MUSEOVIRASTO
Rakennushistorian osasto

**NAANTALIN BIRGITTALAISKIRKON
KORJAUS-, MUUTOS- JA LISÄTILAHANKKEITA**

Kertomus virkamatkasta 26.3.1996
Markus Hiekkanen

LIITE 3
Markus Hiekkasen
kertomukseen 2.4.96
virkamatkasta
26.3.96 Naantalin
kirkkoon

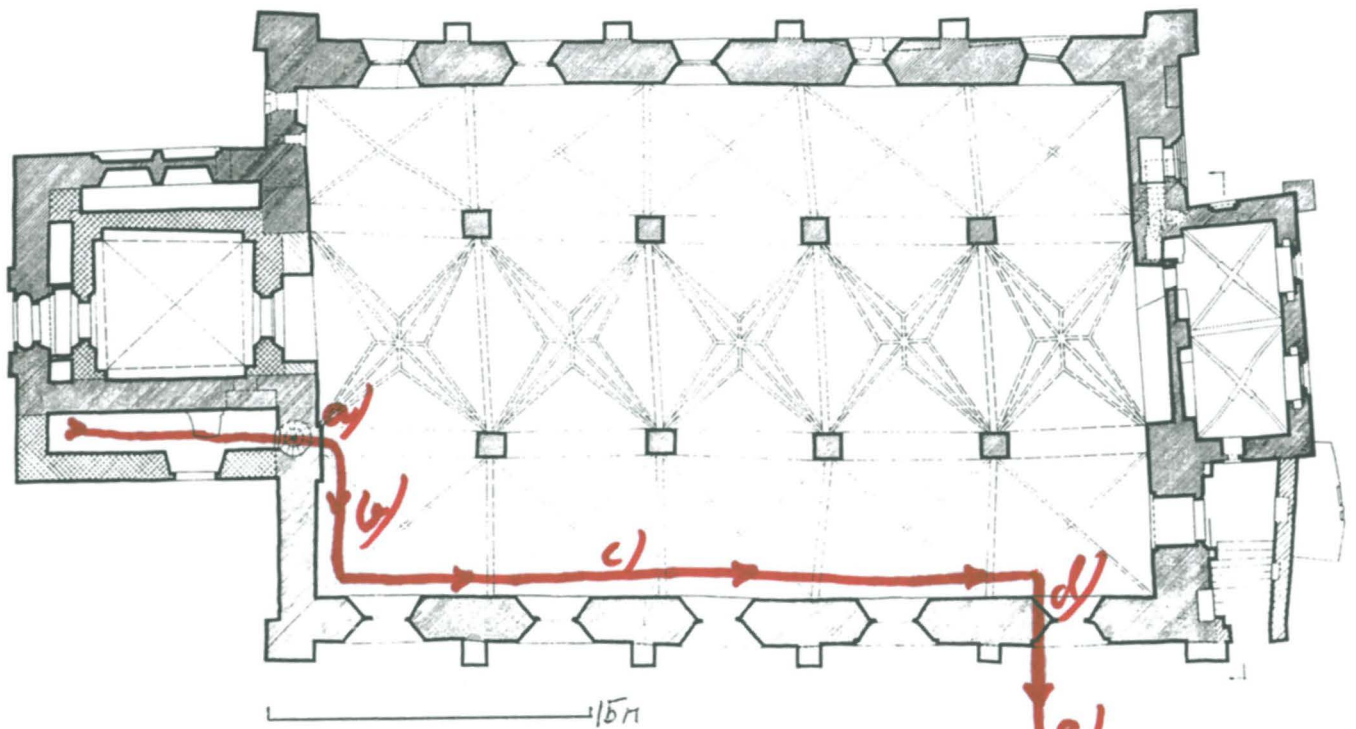
- a) huoneesta S suoraan itään runkokuoneen länsiseinän perustuksen läpi muurinsisäisten ullakonportaiden kohdalla,
- b) runkokuoneen korotetun länsilattian alla eteläseinän vierelle,
- c) eteläisen lehterikorokkeen lattian alla seinän vieressä, alkuperäisten mahdollisten lehterinkannattajien päällä ja niitä rikkomatta kohti itää,
- d) lähellä runkokuoneen itäseinää runkokuoneen eteläseinän perustuksen kautta ulos,
- e) eteläseinästä kohti etelää nykyisen puistokäytävän lähelle.

Tarkastimme kunkin jakson erikseen. Kohta a) edellyttää sellaisenaan muistakin syistä välttämättömiä arkeologisia kaivaustutkimuksia huoneessa S. Ne olisivat välttämättömiä, vaikka linjaus tulisi edellä kuvatulla tavalla suoraan huoneesta S etelään. Runkokuoneen länsiseinä on kyseisellä kohdalla, mukaanlukien pääasiassa ullakonportaita varten tehty kirkkosalin puoleinen seinäulkonema (LIITE 4, länsiseinän mittauspiirustus, Suomen Kirkot - Finlands Kyrkor 6, s. 31-32), paksuudeltaan 220-230 cm. Museoviraston arkistossa matkan jälkeen asiaa vielä selvittäessäni osoittautui, ettei kirkon länsiseinässä ainakaan kirkkosalin puolella ole ulostyöntyvää anturaa. Tämä kävi ilmi vuoden 1963 kaivauksissa (Henrik Lilius, Naantalin kirkon kaivauskertomus, s. 32, MVHTA). Huoneen S eli seinän länsipuolelta ei tietoja ole saatavissa, koska täällä ei kaivauk-

sia tai teknisiä selvityksiä ole tehty. Tällä puolella tulee kaivauksissa vastaan ullakonportaisiin johtaneen oviaukon alaosan katkemia (kynnys, ehkä pieliä). Näinollen ainakaan kirkkosalin puolella ei ole läpivientiä vaikeuttavaa kivimassaa. Huoneen S puolella on asian selvittämiseksi arkeologinen tutkimus ulotettava puhtaaseen pohjamaahan tai kallioon asti.

Sinänsä on mielestäni linjaus länsiseinän perustuksen läpi mahdollinen, mutta ratkaisua ei voi tehdä ennenkuin perustuksen luonne on seinän molemmin puolin tutkittu. Tuskin on kuitenkaan odotetavissa seikkoja, jotka estäisivät läpiviennin.

Jaksolla **b)** tehtiin arkeologiset tutkimukset vuonna 1963 aina peruskallioon asti ja nykyisen korotetun lattian alla on runsaasti tilaa putkien vientiin ilman muutostöitä ja muureihin kajoamista.

Sama koskee jaksoa **c)**, eteläseinän suuntaista linjausta kirkkosalin etelälehterin korokkeen alla. Täällä oleva tila on riittävän väljä siten, että putket on mahdollista asentaa keskiaikaisen lehterin tukimuureiksi tulkittujen rakenteiden (Henrik Lilius, Birgittinerkyrkan i Nådendal, s. 90) yläpuolelle niitä vahingoittamatta.

Kohdan e) osoittaman alueen luonteen selvittäminen kirkon eteläpuolella vaatii arkeologista kaivaustutkimusta koko linjauksen pituudelta n. 300 cm:n levyisellä alueella. Päätös voidaan tehdä vasta tämän antamien tulosten perusteella, mutta ylitsepääsemättömiä esteitä tuskin ilmaantuu.

Mielestäni Sjöbergin ehdotus putkiston linjaukseksi on erinomainen ja verrattuna aikaisempaan ehdotukseen selvästi parempi edellyttäen, että yllä kuvatuissa kohdissa a), d) ja e) ei arkeologisissa ja rakennushistoriallisissa tutkimuksissa paljastu sen kaltaisia seikkoja, joiden perusteella joudutaan asiaa harkitsemaan uudelleen.

Runkohuoneen länsiseinä

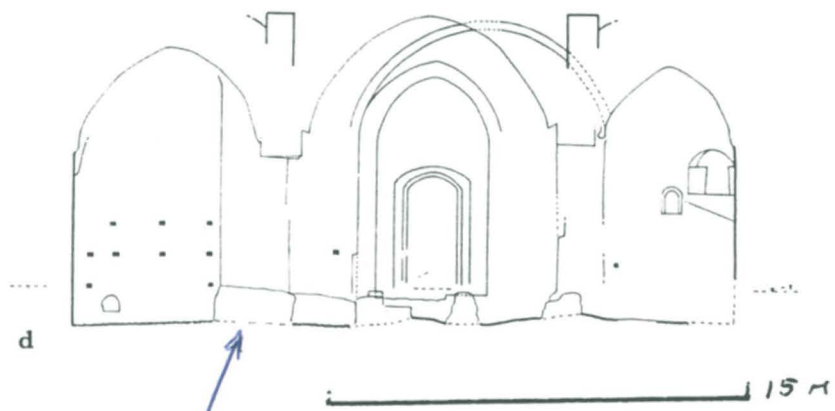
Seinäuloke jonka alta mahdollinen linjaus

Runkohuoneen eteläseinä

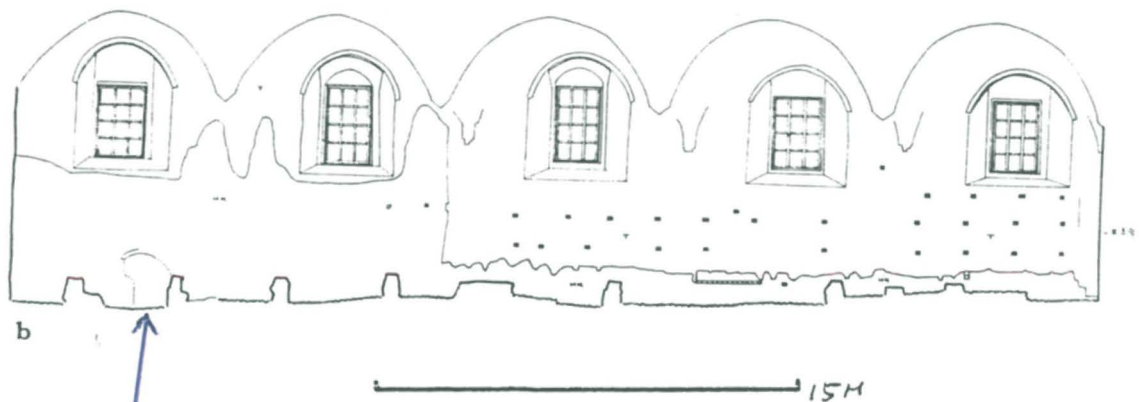
Ulosviennin kohtaa **d)** ei Sjöberg ollut vielä ratkaissut. Tarkastaessamme mainitun etelälehterin alustaa kävin katsomassa sitä kohtaa eteläseinässä, jossa on umpeenmuurattu, mahdollisesti koskaan käyttämätön oviaukko (Lilius, Birgittinerkyrkan, s. 39-40; ks. LIITE 5, eteläseinän mittauspiirustus, Lilius, Birgittinerkyrkan, planssi IX b). Tämän ovikohdan alaosassa olevassa betonivalussa (joka lienee todennäköisimmin vuosilta 1963-65) huomasin pyöreän tuuletusaukon (läpim. 15 cm), joka seinän sisässä kaartuu jyrkästi ylöspäin ja jossa tuntuu voimakas veto. Myöhemmin tarkastaessamme paikkaa ulkopuolella totesimme ulkoseinässä olevan tuuletusaukko kaltereineen.

On mielestäni mahdollista harkita putkien läpivientiä kyseisen oven kohdalta. Sen umpeenmuurauksen nykyinen yläosa ei nimittäin ainakaan ulkopuolelta ole vasta kuin tältä vuosisadalta (ks. Lilius, Birgittinerkyrkan,

kuva 36). Asia vaatii kuitenkin ennen päätöksentekoa oviaukon kohdan esiinkaivamista seinän ulkopuolella ja muurin tutkimusdokumentointia seinän molemmin puolin.

Umpeenmurattu oviaukko jonka kohdalla
tuuletusreikä
